DODATEK č. 4 KE SMLOUVĚ O DÍLO

Revitalizace návsi v Malšovicích

ZMĚNOVÝ LIST Číslo 5/2019		
Investor:	Obec Malšovice	IČ: 00261548
Zhotovitel:	Chládek&Tintěra a.s.	IČ: 62743881
Název stavby:	Revitalizace návsi v Malšovicích	Č.ST. 18 246
Číslo projektu:		
Datum předání:	20.09.2019	
Doklady ke ZL:	Položkový rozpočet:	Ze dne 20. 9. 2019
	Výkresová dokumentace:	
	Specifikace materiálů:	
	Ostatní:	Zápis z kontrolních dnů stavby
Popis a zdůvodnění změny:

Vícepráce, méněpráce 24-41

PODROBNÁ SITUACE

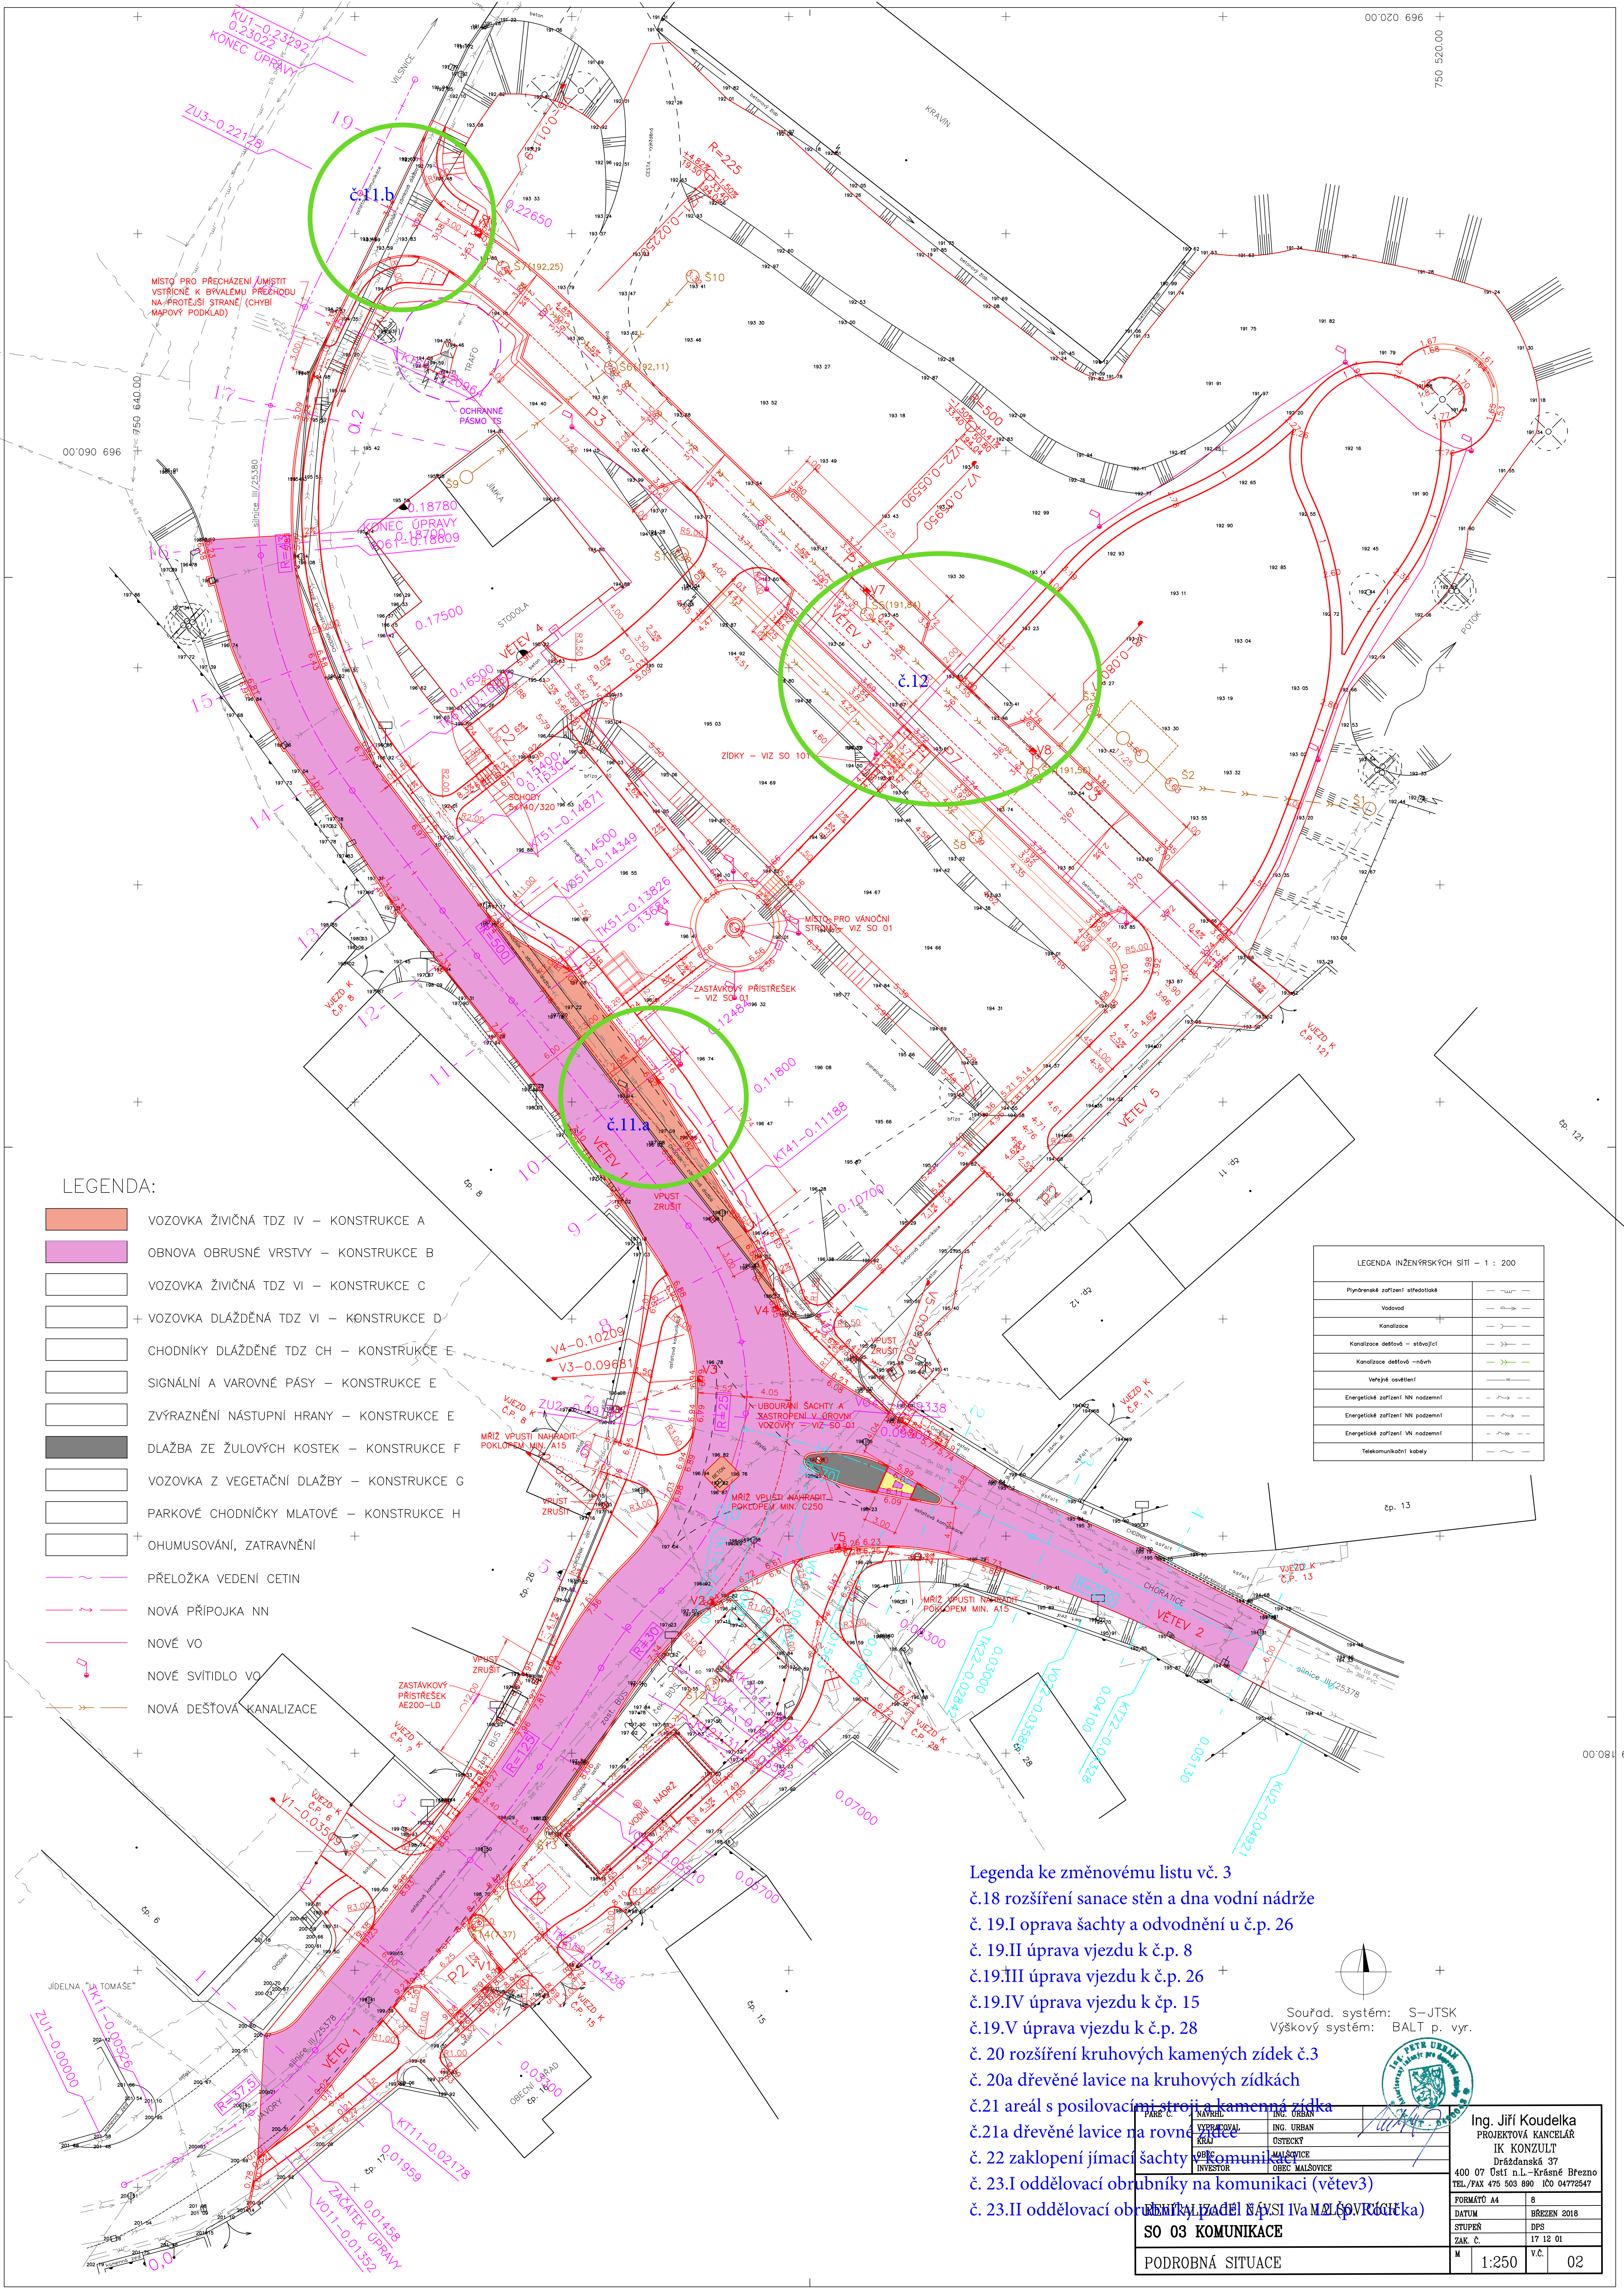
- Legenda ke změnovému listu vč. 3
- č.18 rozšíření sanace stěn a dna vodní nádrže
 - č. 19.I oprava šachty a odvodnění u č.p. 26
 - č. 19.II úprava vjezdu k č.p. 8
 - č.19.III úprava vjezdu k č.p. 26
 - č.19.IV úprava vjezdu k č.p. 15
 - č.19.V úprava vjezdu k č.p. 28
 - č. 20 rozšíření kruhových kamenných zídek č.3
 - č. 20a dřevěné lavice na kruhových zídkách
 - č.21 areál s posilovacími stroji a kamenná zídka
 - č.21a dřevěné lavice na rovné zídce
 - č. 22 zaklopení jímací šachty a komunikace
 - č. 23.I oddělovací obrubníky na komunikaci (větev3)
 - č. 23.II oddělovací obrubníky na komunikaci (větev4)

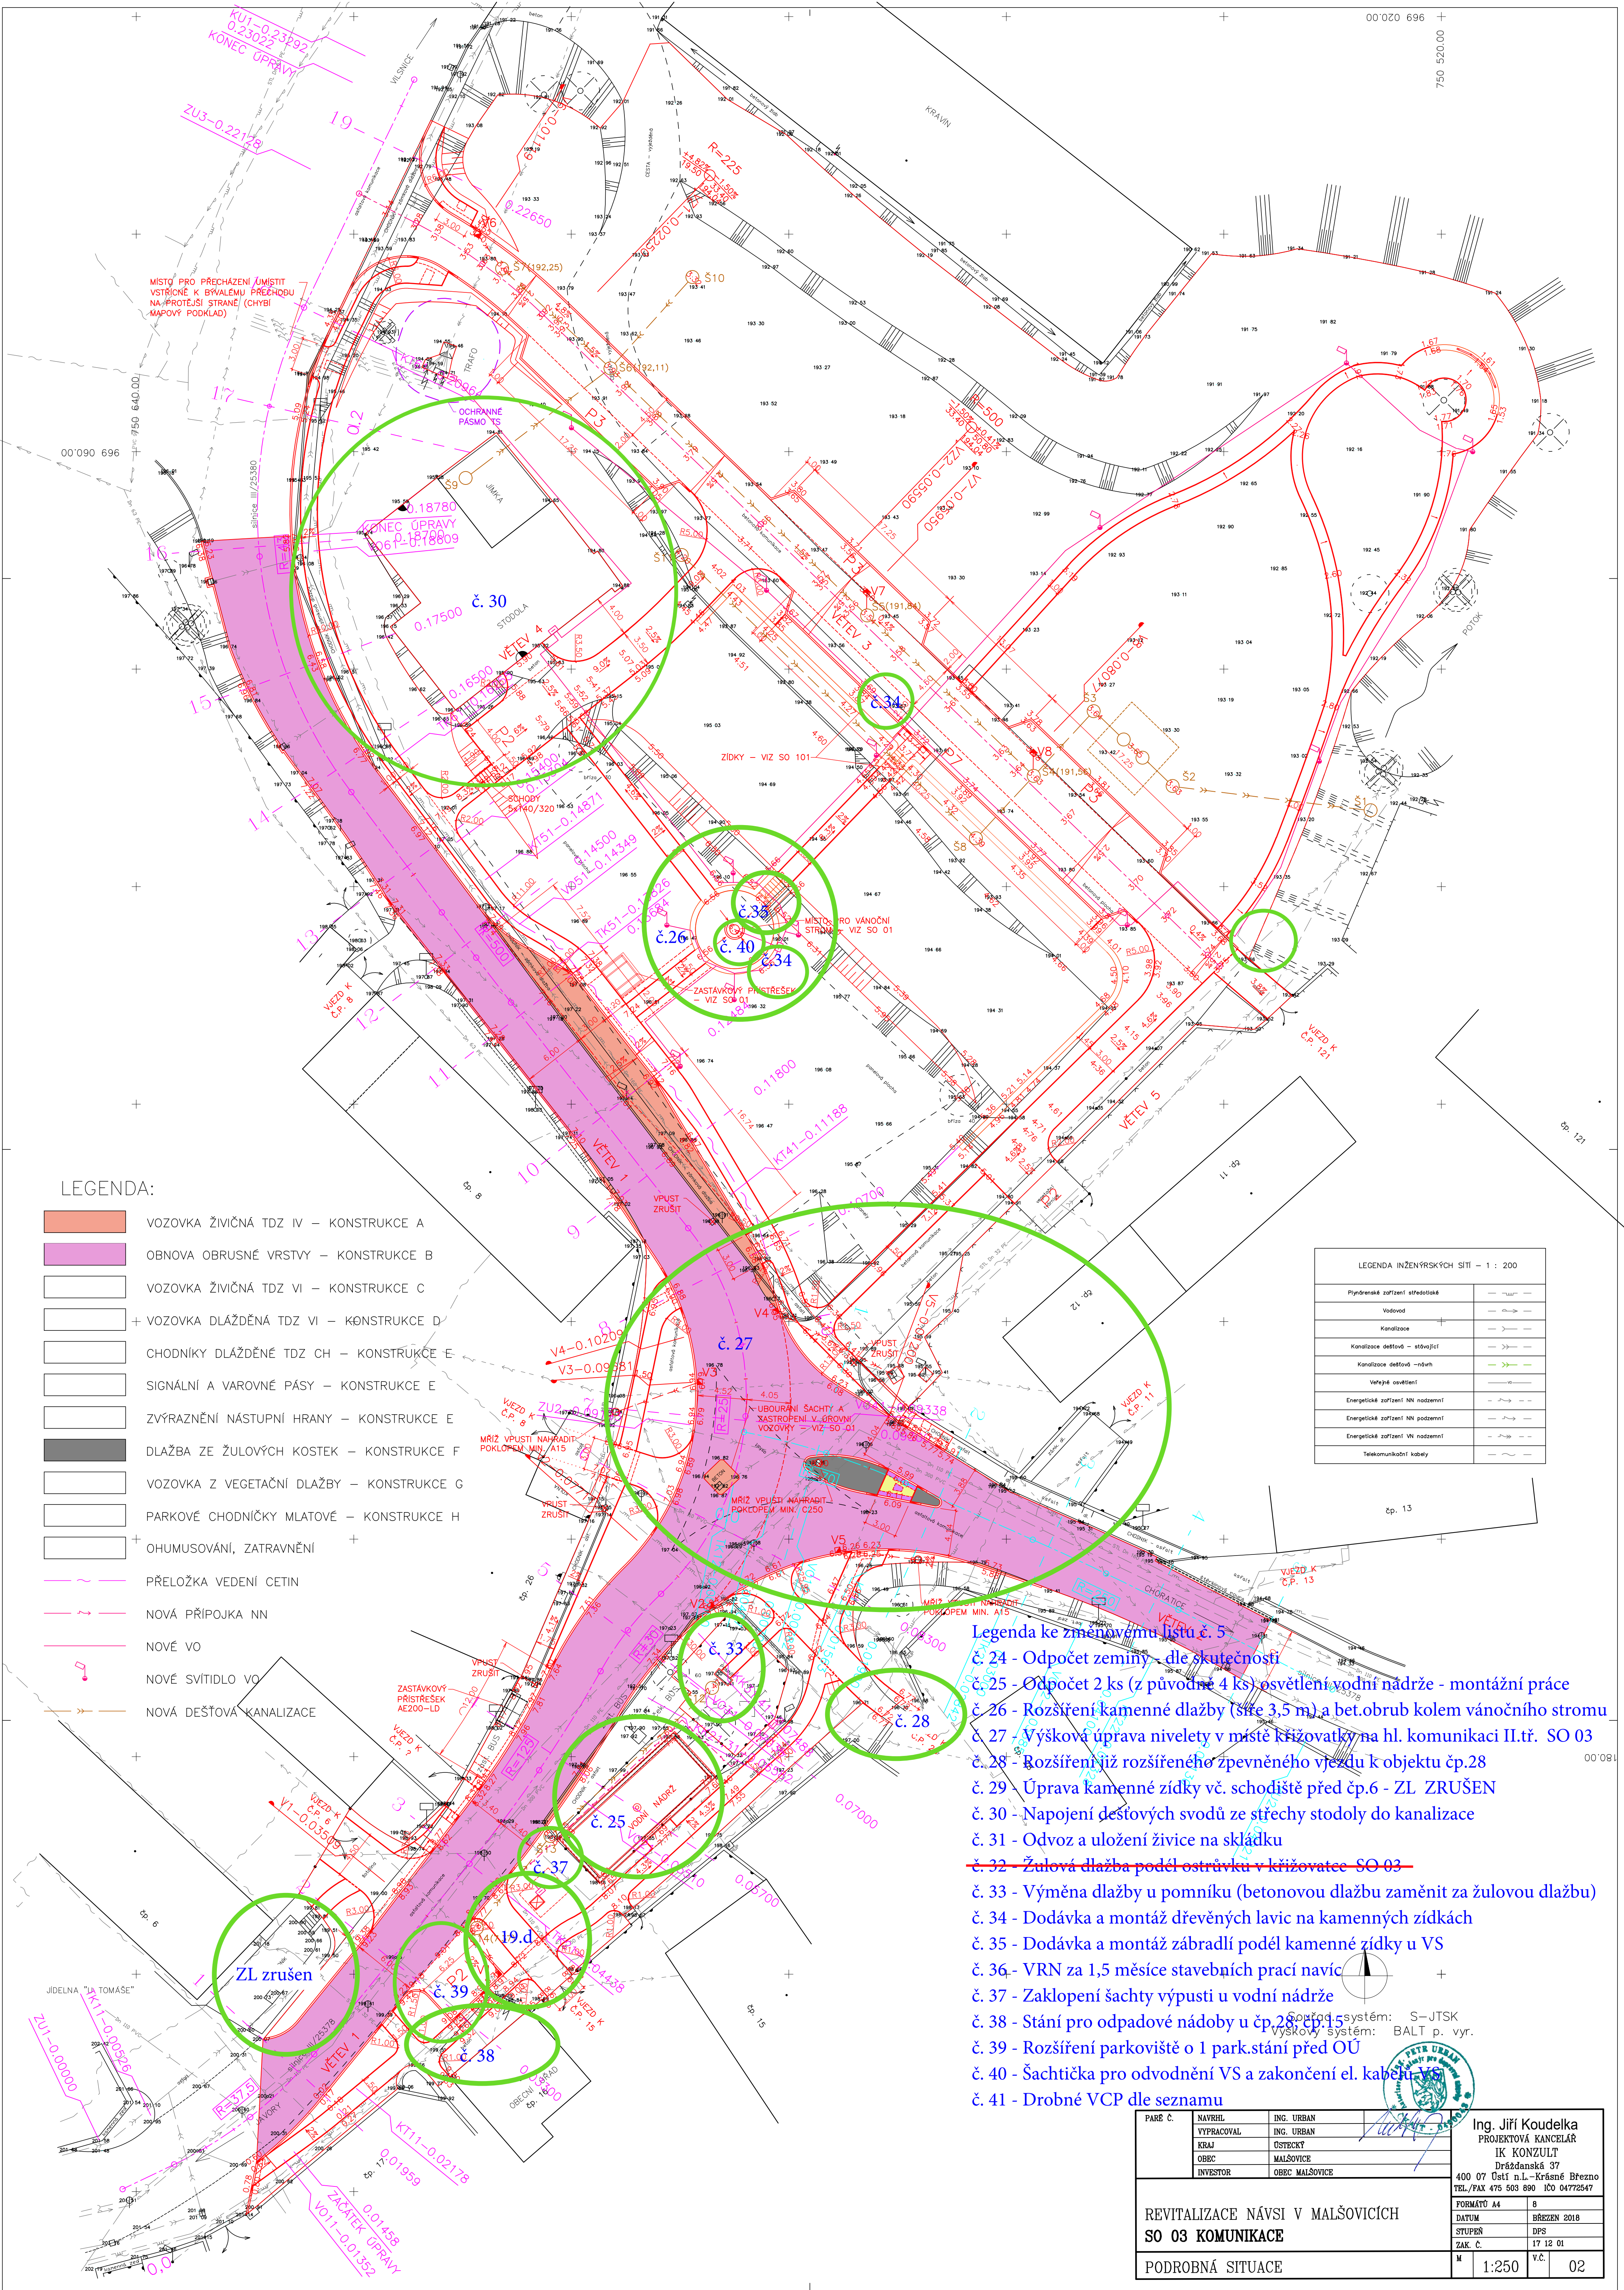
- Legenda ke změnovému listu č. 5
- č. 24 - Odpočet zeminy - dle skutečnosti
 - č. 25 - Odpočet 2 ks (z původně 4 ks) osvětlení vodní nádrže - montážní práce

- č. 26 - Rozšíření kamenné dlažby (šíře 3,5 m) a bet.obrub kolem vánočního stromu
 - č. 27 - Výšková úprava nivelety v místě křižovatky na hl. komunikaci II.tř. SO 03

- č. 28 - Rozšíření již rozšířeného žpevněného vjezdu k objektu čp.28
 - č. 29 - Úprava kamenné zidky vč. schodiště před čp.6 - ZL ZRUŠEN
 - č. 30 - Napojení dešťových svodů ze střechy stodoly do kanalizace

- č. 31 - Odvoz a uložení živice na skládku
 - ~~č. 32 - Žulová dlažba podél ostrůvku v křižovatce SO 03~~
 - č. 33 - Výměna dlažby u pomníku (betonovou dlažbu zaměnit za žulovou dlažbu)

- č. 34 - Dodávka a montáž dřevěných lavic na kamenných zidkách
 - č. 35 - Dodávka a montáž zábradlí podél kamenné zidky u VS
 - č. 36 - VRN za 1,5 měsíce stavebních prací navíc

- č. 37 - Zaklopení šachty výpusti u vodní nádrže
 - č. 38 - Stání pro odpadové nádoby u čp.28 čp.15
 - č. 39 - Rozšíření parkoviště o 1 park.stání před OÚ

- č. 40 - Šachticka pro odvodnění VS a zakončení el. kabelu VS
 - č. 41 - Drobné VCP dle seznamu
